TRANSPORDIAMET

Meie 11.03.2024 nr 7.1-1/24/3932-2

Kastre vald Aardla küla Lingi kinnistu ristumiskoha ehitamise nõuded

Joonis 1. Ristumiskoha pikikaldete kujundamine

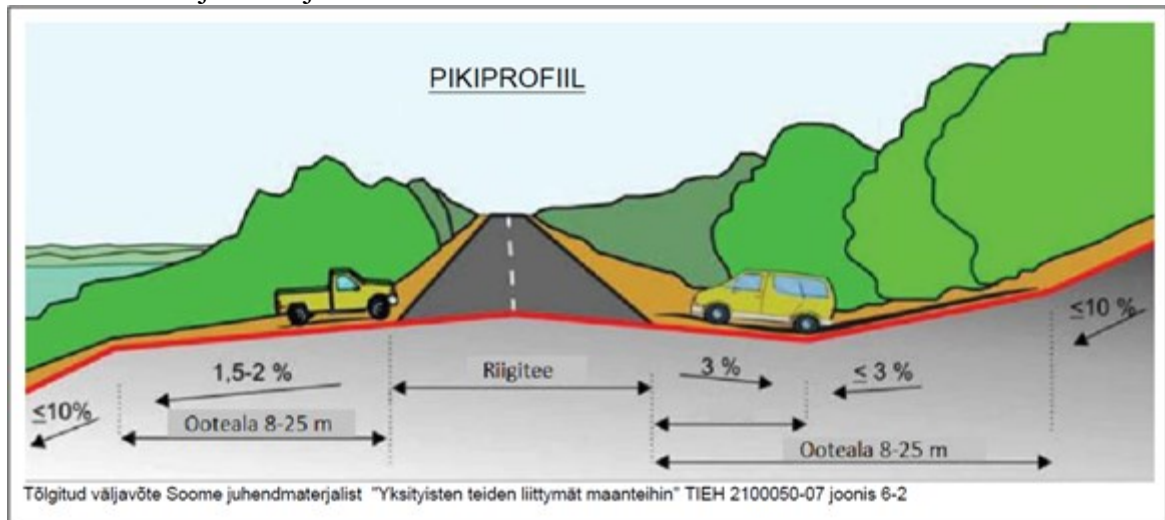
- 8.4. Mõõdistada olemasolevad riigitee veeviimarid mahuks, mis on vajalik eelvoolu tagamiseks.
- 8.5. Projekti kooskõlastamiseks esitamise hetkel peab olema geodeetilise mõõdistuse sh kooskõlastuste vanus kuni üks aasta.
9. Ristumiskoha plaanilahenduse koostamisel lähtuda Transpordiameti tüüpjoonise II põhimõtetest. Põõrderaadiused määrata liikluskooõseisu kõige ebasoodsama sõiduki põõrdekoridoride järgi. Kujutada põõrdekoridorid joonistel.
10. Ristumiskoht projekteerida riigiteega võimalikult täisnurga all. Ristumiskoha pikikalded määrata vastavalt alltoodud joonise põhimõtetele arvestusega, et riigitee alusele maale sademeveett üldjuhul ei juhita.
